Berner Bauchronik

Neu- und Umgestaltung des Kasinoplatzes in Bern

Bern, Kasinoplatz, links heutiger Zustand, rechts das Projekt zur Umgestaltung

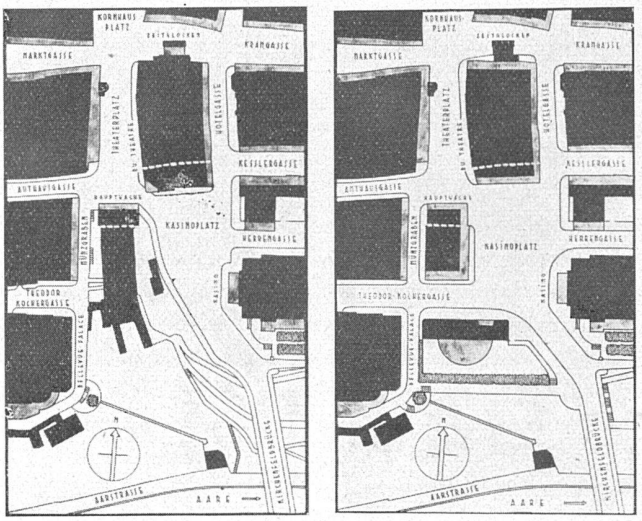
1. Dass dem neuen Alignementsplan kein Verkehrsplan beigegeben ist, ist sehr zu bedauern. Wie können die Baulinien eines der wichtigsten Plätze Berns, dessen Mängel gerade auf verkehrstechnischem Gebiet liegen, festgelegt werden, ohne dass der Verkehr genau untersucht und dargestellt wird?

2. Dass die alte Hauptwache ein «architektonisches Kleinod» ist, soll nicht bestritten werden. Ihre Wirkung und ihr Wert am heutigen Ort ist aber sehr problematisch und noch ganz unabgeklärt.

3. Die entstehende grosse Terrasse, südlich der verlängerten Theodor-Kochergasse, liegt an einem der schönsten Punkte der Stadt. Ob ausgerechnet hier eine Grossgarage am Platze ist, ist mehr als fraglich. Eine Hallenbadanlage (seinerzeit schon prämiert!) oder sonstige Sporthallen, Ausstellungsräume usw. dürften hier eher am Platze sein.

4. Der Engpass bei der alten Hauptwache besteht auch mit 11 m immer noch. Wenn man schon ändert, so verbessere man gründlich, sonst überwiegen die Nachteile die Vorteile.

5. Ueber die Südanbauten an das «Du Théâtre» gehen die Meinungen noch stark auseinander.

Auf keinen Fall dürfte eine Stilfassade angeklebt werden! *ek.*
